Comité pour la Loire de Demain
pour contribuer au rééquilibrage du fleuve et à la préservation du patrimoine
identitaire de la Loire Armoricaïne...

Position du Comité pour la Loire de Demain sur l'expérimentation de seuils à échancrure au Fresne sur Loire

En 2008, vue de l'extrémité du premier épi, rive gauche : le géotextile du boudin supérieur s'est désagréé et le sable s'est vidé... Depuis, la dégradation s'est bien sûr poursuivie.

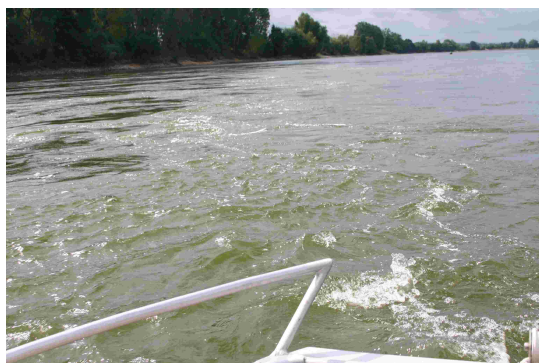
- Fragilité de l'ouvrage face au courant du fleuve et à l'usure du temps :

En 2011, soit huit années après leur réalisation, les ouvrages sont déjà fragilisés. A chacune de leurs extrémités, les boudins supérieurs se sont affaîssés et « dégonflés » de leur sable, l'ouverture centrale de l'échancrure est maintenant agrandie d'une trentaine de mètres. Certaines parties du radier de fondation ont même été sapées par les courants, des tronçons de boudin se retrouvant en suspension... On a récupéré des lambeaux de géotextile emportés par le courant à Anetz, 15 km à l'aval. Quelle aurait été la résistance d'un ouvrage de ce type dans le bassin de marée dynamique avec des courants inverses et des maximales à 14 km/h ???

Illustration virtuelle pour contribution à la réflexion d'un remplacement des seuils à échancrure par une plature rugueuse, large, ouverte et noyée, conjuguée à des duits de méandrage à base de pieux de bois rapprochés...

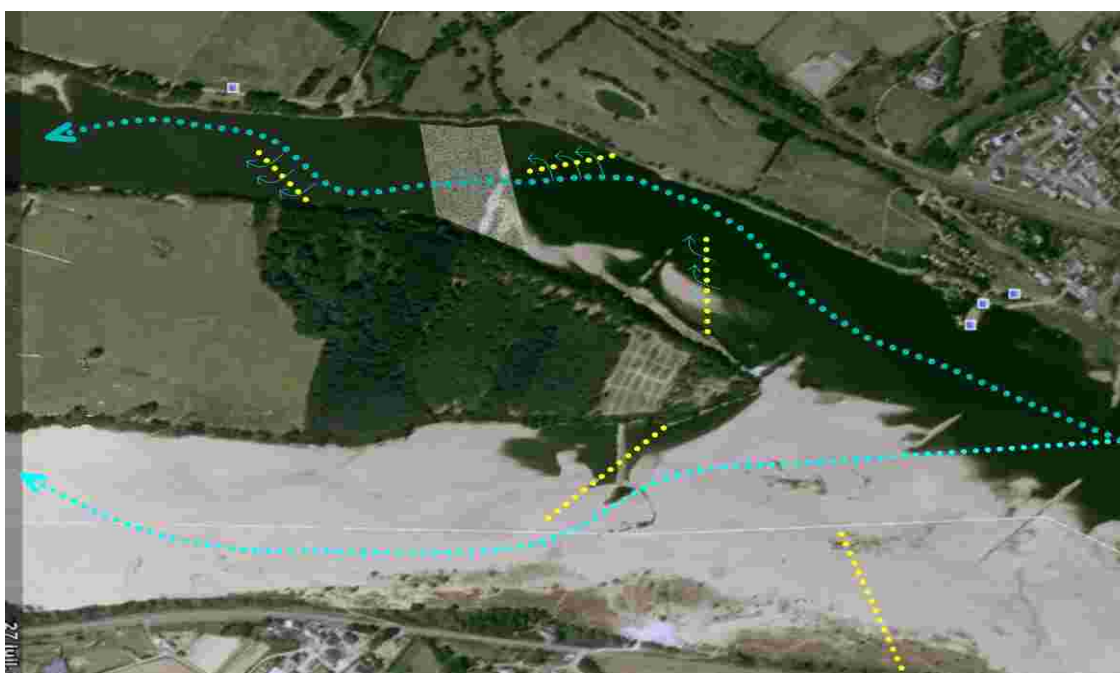
>>> Profiter de l'aménagement controversé du Fresne pour lancer un nouveau champ d'expérimentation en transformant les deux seuils à échancrure en « seuils ouverts » à large plature rugueuse

> suppression des boudins...

> constitution de platures rugueuses, larges et de faible épaisseur, en réutilisant les pierres libérées par le remodelage des anciens épis...

> implantation de barrages filtrants à base de pieux de bois rapprochés disposés en quinconce pour ralentir le courant et favoriser le méandrage...

Ces platures de faible hauteur pour limiter les effets secondaires peuvent être progressivement rechargées sitôt qu'elles ont fixé durablement une couche de sédiments pour garder leur efficacité de rugosité... Si nécessaire, une légère concavité pourrait être aménagée faciliter le passage de la navigation traditionnelle à faible tirant d'eau..
